REACTIE OP ZIENSWIJZEN

Dit is de reactie op de ingediende zienswijzen over het ontwerpbesluit: de omgevingsvergunning (omgevingsplanactiviteit ruimtelijk) voor het realiseren van 81 woningen met fietsenstalling en parkeergarage aan de Oosterhamrikkade in Groningen (project O-kade, fase 1).

2.4 Karakter van de buurt

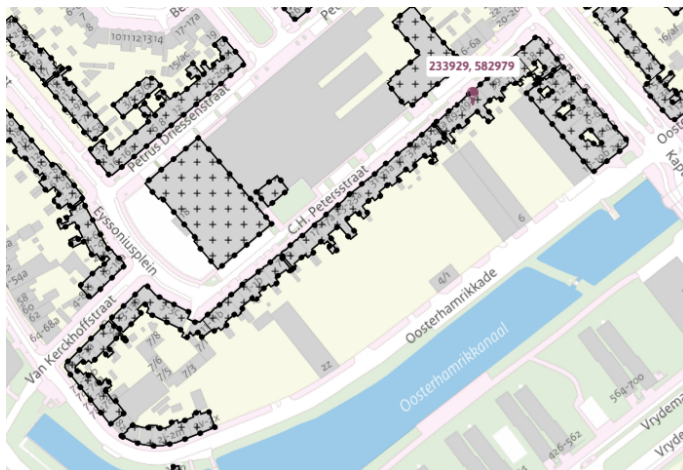
De woningen aan de C.H. Petersstraat vallen onder Gebouwd Erfgoed Groningen. Het is een karakteristieke buurt met een eigen sfeer. De aansluiting met de nieuwe bebouwing moet niet te abrupt zijn. De aansluiting zou geleidelijker in bouwhoogte moeten stijgen, zoals bij blok 2C.

De voorgenomen bebouwing sluit qua hoogte, breedte en oriëntatie niet aan bij de kleinschalige en gevarieerde bebouwingsstructuur van de C.H. Petersstraat en haar directe omgeving. Er is sprake van strijd met het bestemmingsplan Gebouwd Erfgoed Groningen. Een zorgvuldige stedenbouwkundige inpassing ontbreekt, waardoor het plan niet past binnen het bestaande straatbeeld en de karakteristieke maatvoering van de buurt.

Het klopt dat de woningen aan de C.H. Petersstraat in het bestemmingsplan Gebouwd Erfgoed Groningen zijn aangemerkt als 'karakteristieke gebouwen en objecten':

Overigens zijn wij van mening dat er sprake is van een zorgvuldige stedenbouwkundige inpassing. Dit leggen wij hieronder uit.

Gelet op bovenstaande kan geconcludeerd worden dat bij de planvorming rekening is gehouden met een zorgvuldige stedenbouwkundige inpassing. De nieuwbouw vormt een overgang tussen de kleinschalige bebouwing aan de C.H. Petersstraat en het grotere schaalniveau van het havengebied. Door variatie in bouwhoogte, gevelindeling en materiaalgebruik wordt een geleidelijke overgang in maat en schaal gerealiseerd.

1. Zonnestudie (vergelijking bestaand – bouwplan – maximum planologisch regime)

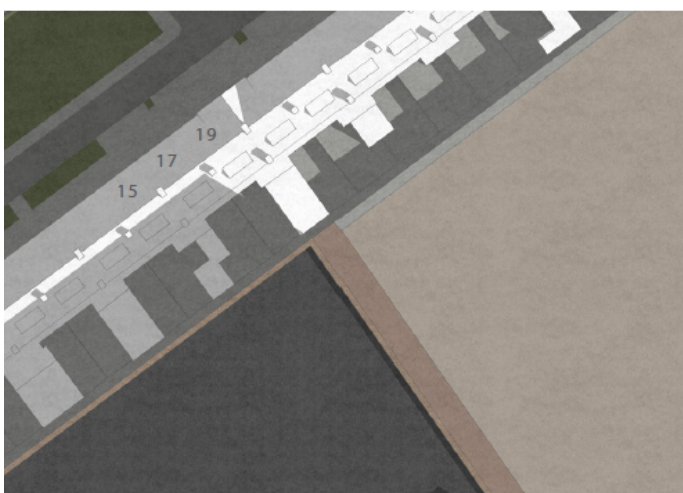
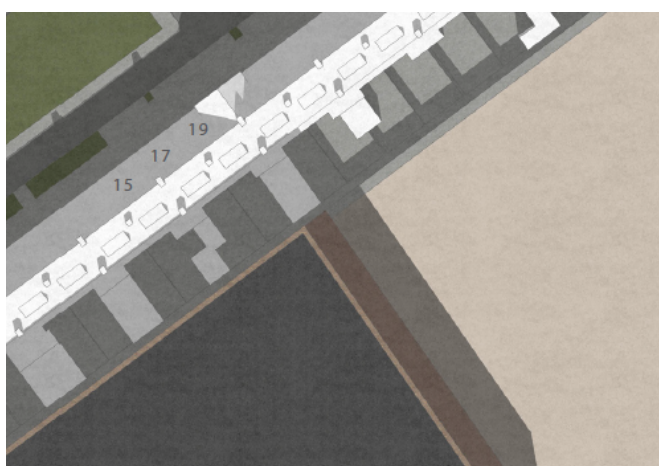
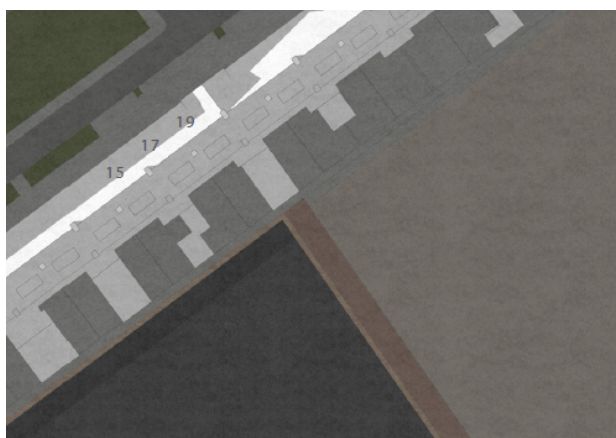
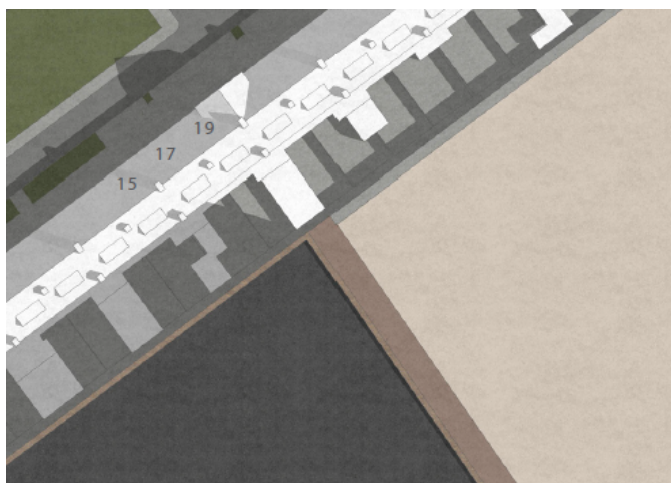
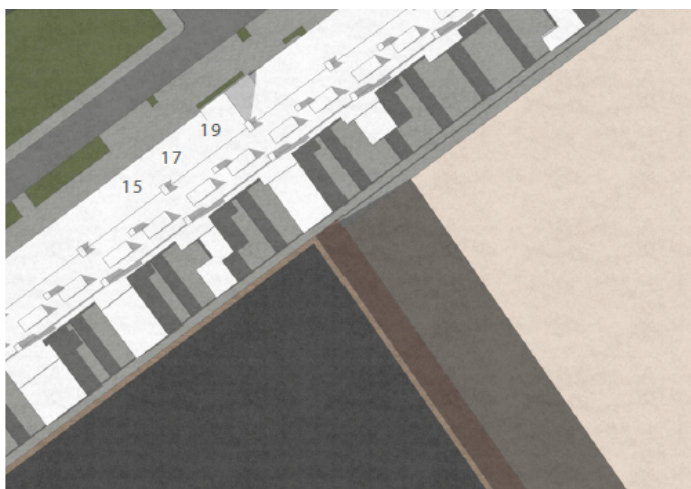
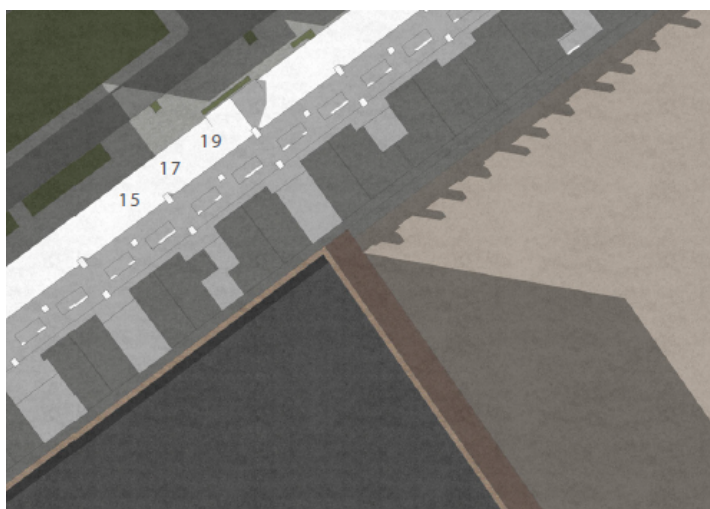
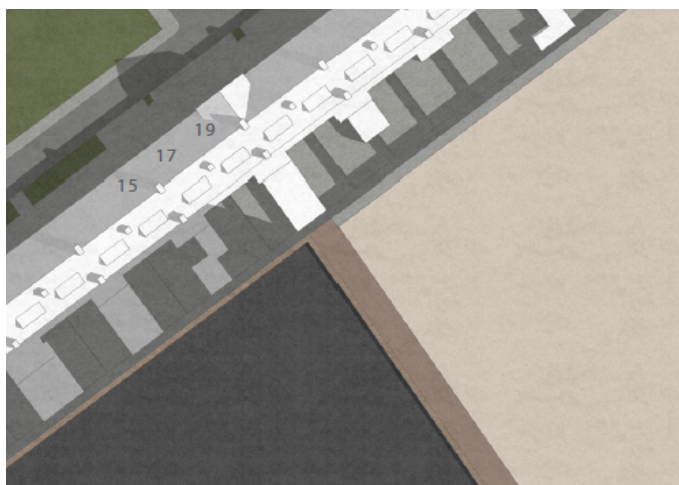
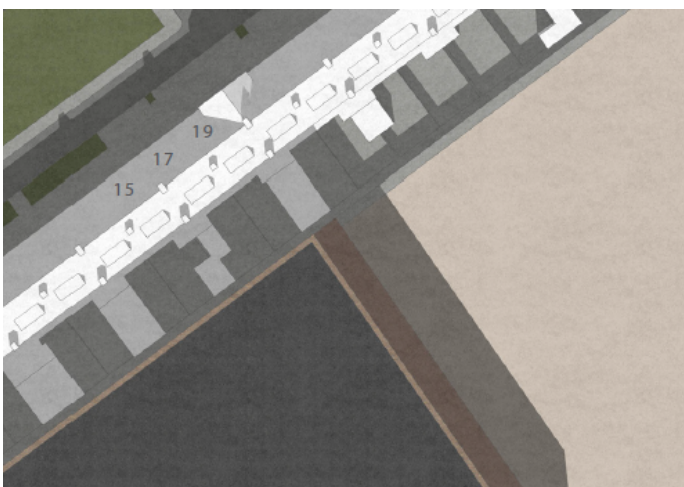
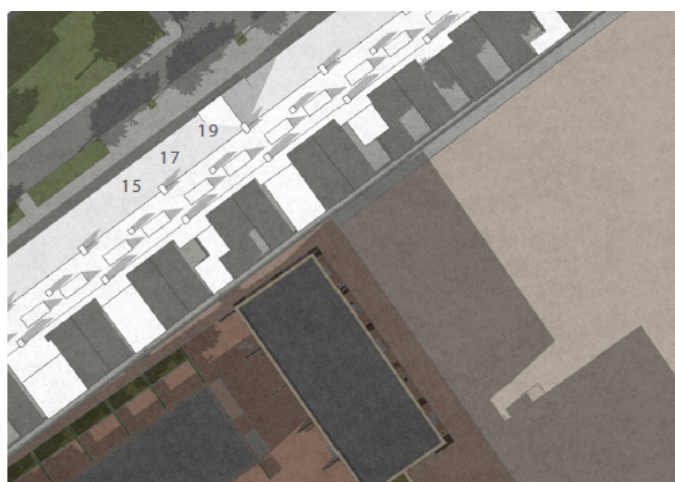
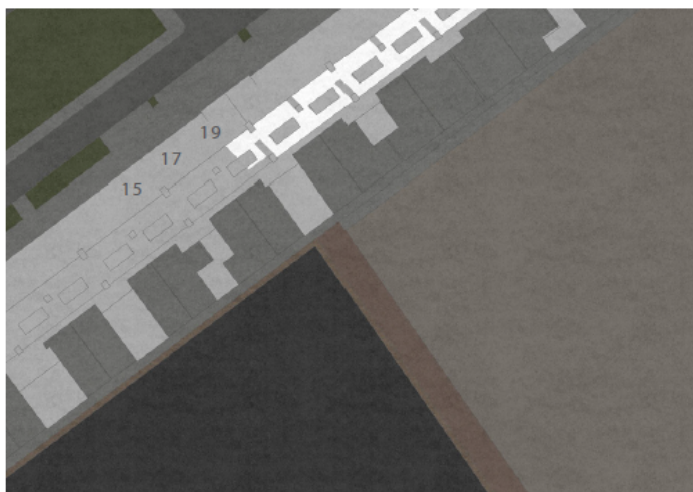
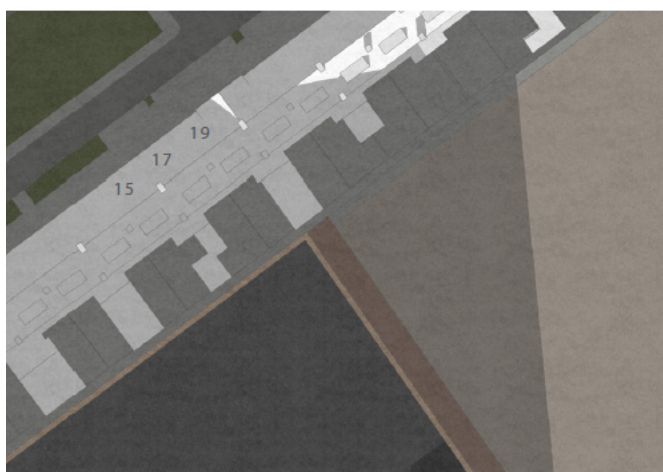
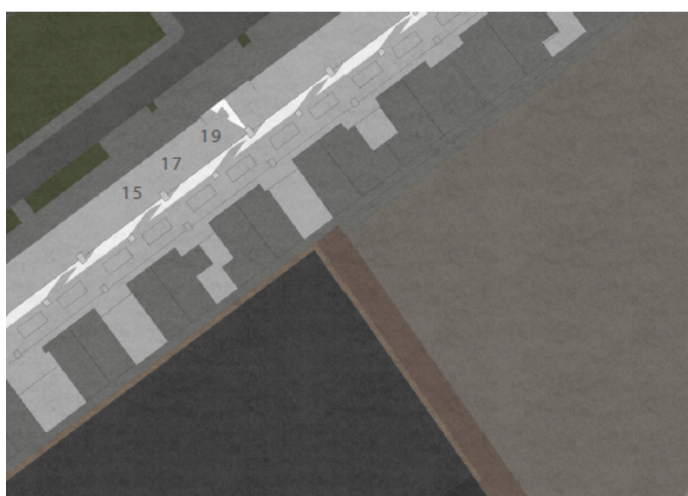
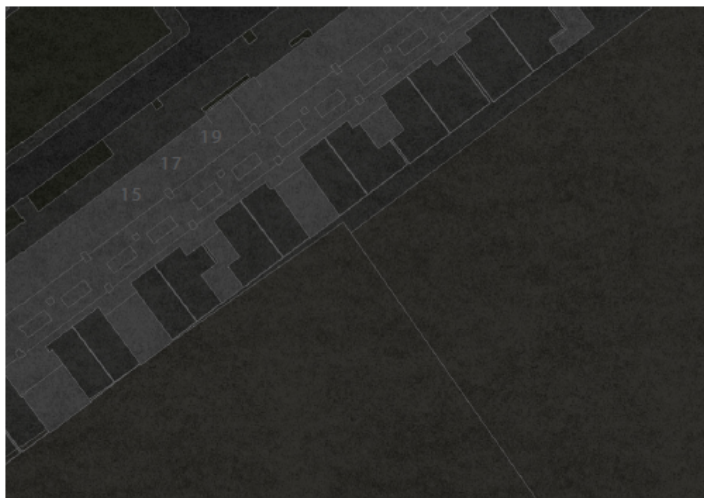
Het bouwplan leidt tot een toename van schaduw, vooral in het voor- en najaar. Dat vermindert het wooncomfort. Ook leidt het tot een afname van de opbrengst van de zonnepanelen.

Op basis van (recente) rechtspraak kunnen wij bij onze belangenafweging in het kader van ETFAL kijken naar het verschil in de schaduwwerking van het bouwplan in vergelijking met de schaduwwerking van de bebouwing die op grond van het omgevingsplan maximaal is toegestaan.⁵

In bijlage 1 hebben wij de afbeeldingen uit de door de architect aangeleverde zonnestudies naast elkaar gezet (peildatum, tijdstip, bestaand, bouwplan en maximum planologisch regime). Hieruit blijkt dat er geen sprake is van een (aanzienlijke) verslechtering ten opzichte van de bebouwing die op basis van het omgevingsplan maximaal is toegestaan. Dit geldt voor zowel de toename van schaduw in algemene zin als de verminderde opbrengst van de zonnepanelen. Wij zien hierin geen aanleiding om aan te nemen dat er sprake is van onevenredige aantasting van het woon- en leefklimaat.
